LICITACIÓN PÚBLICA INTERNACIONAL N°541006/24

ESTACIÓN DE BOMBEO BATLLE BERRES Y OBRAS ACCESORIAS

Respuestas a preguntas presentadas hasta:

PREGUNTAS 36 A 59

Lámina 4784_P_EB_AR-01 - Cambia la ubicación de cámara 60x60 ubicada junto a reguera. Se agrega cámara previa a la entrada a la Estación y cámara en punto de quiebre del aliviadero. Corrección del rotulo.

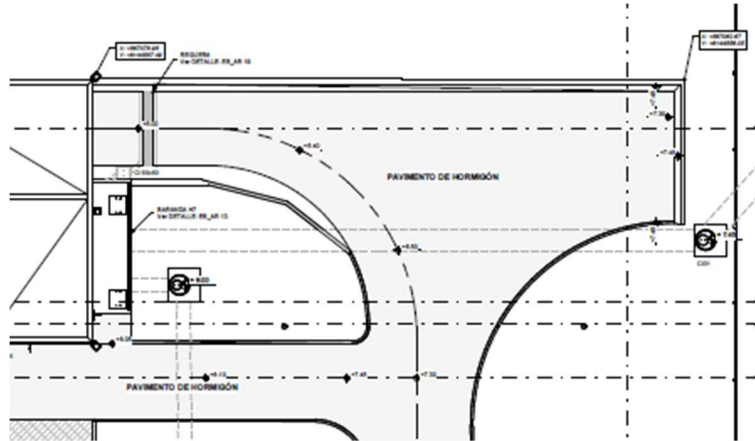
En la Adenda Nº4 se indica “Se sustituyen los planos de Arquitectura EB AR-01 a 20. Las variaciones en los planos son la incorporación de nuevos detalles.” Se solicita compartir los detalles a los que hace referencia la adenda.
